# S.G.C. E78 GROSSETO-FANO

Adeguamento a 4 corsie del tratto Siena-Ruffolo (Lotto 0)

## PROGETTO DEFINITIVO

## 10 - Interferenze Relazione Interferenze

Fig.8 – interferenza GAS01

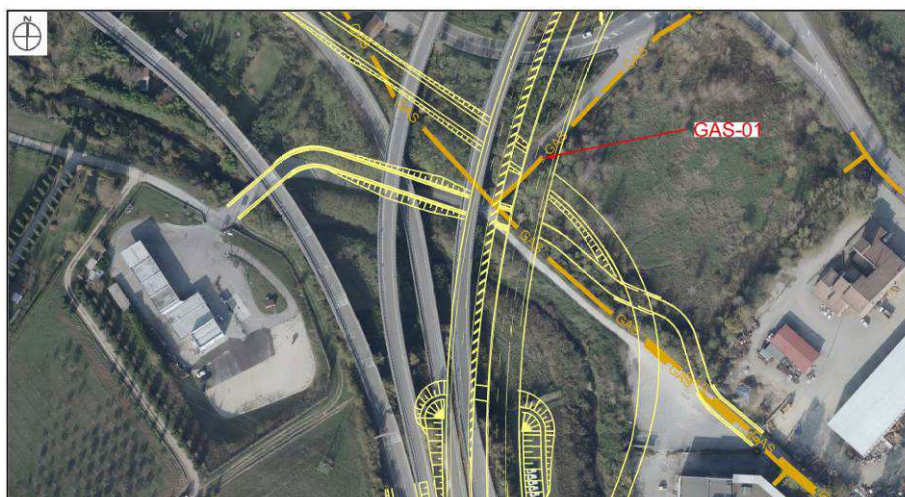
Buongiorno ho analizzato i vostri elaborati, in particolare la scheda 8 e 9 delle interferenze gas.

Per una corretta valutazione tecnica è opportuno fare una segnalazione sul posto e verificare l'interferenza con il lavoro da voi progettato.

In particolare nella scheda 8, non è chiara la vostra proposta. Va capita con più attenzione, tenendo conto della futura viabilità e dello stato attuale delle condotte gas.

Fig.9 – interferenza GAS02

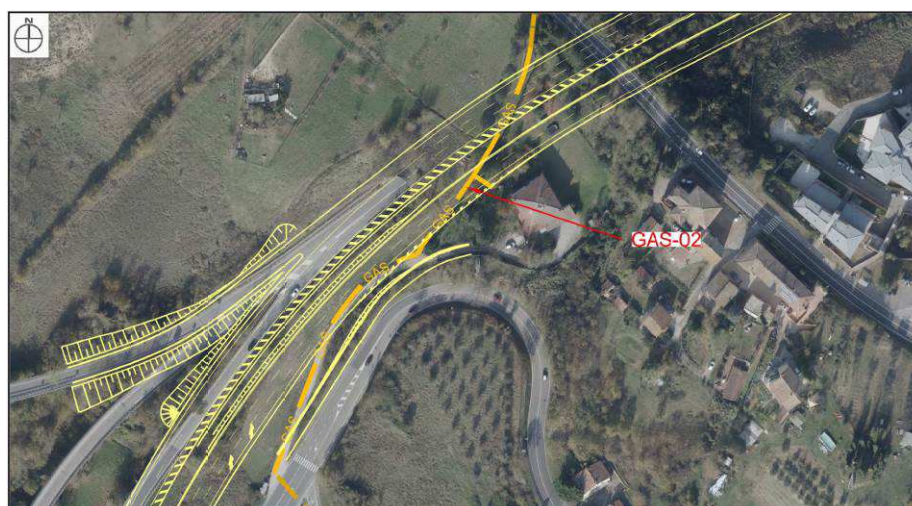
Mentre nella scheda 9, sembra indicato da voi il sottopasso della strada a 4 corsie. Magari la nuova condotta potrebbe passare sopra alla galleria nel terreno? Va visto sul posto con gli elaborati corretti
